Geïllustreerde onderdelenlijst - IPL-update

T540XP II

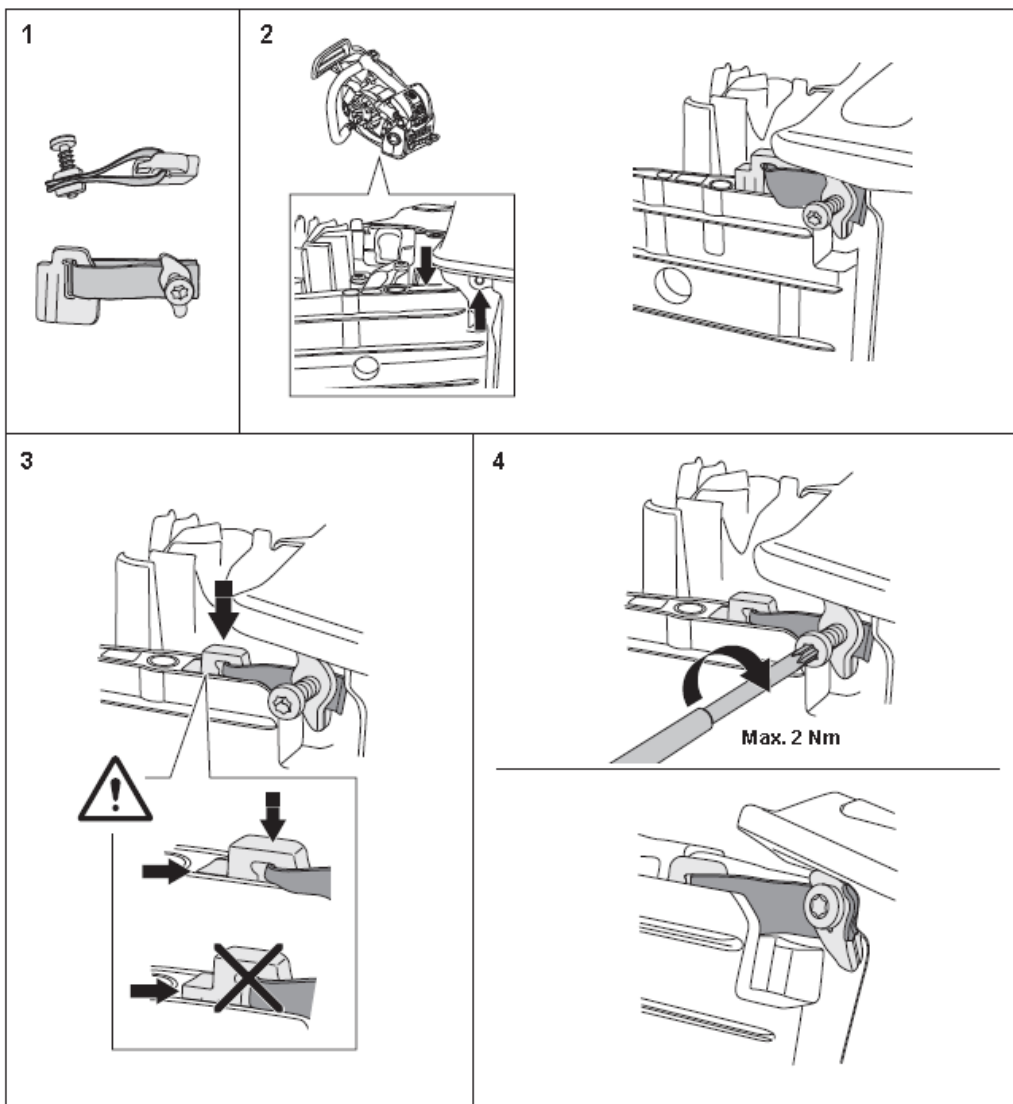
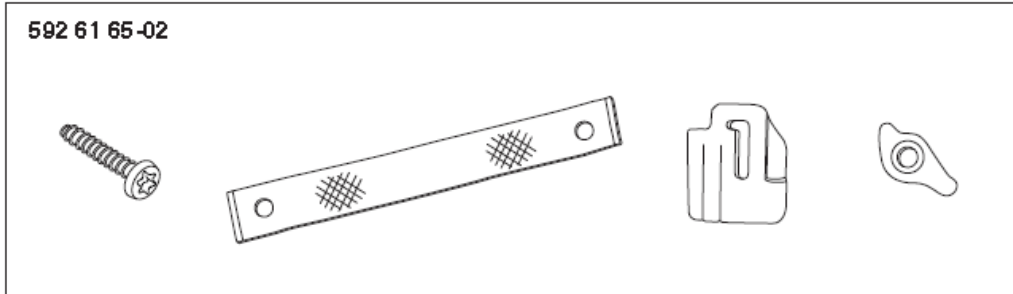
1. We hebben een doorbuigbegrenzer, set 592 61 65-02, aangebracht tussen de brandstoftank en de cilinderkap.
De set bestaat uit: Instructie en begrenzer 592 61 65 compleet.
2. Nieuwe set 586 34 14-02 voor carburateur met instructie voor AH.

Deze wijziging is **niet** volledig uitwisselbaar. Vanaf brandstoftank 522 59 02-05 volledig uitwisselbaar, voor oudere brandstoftanks is het gat voor de schroef te nauw.

Serienummer/datum	Opmerking
Serienummer 20192000001	Geldig voor doorbuigbegrenzer 592 61 65.
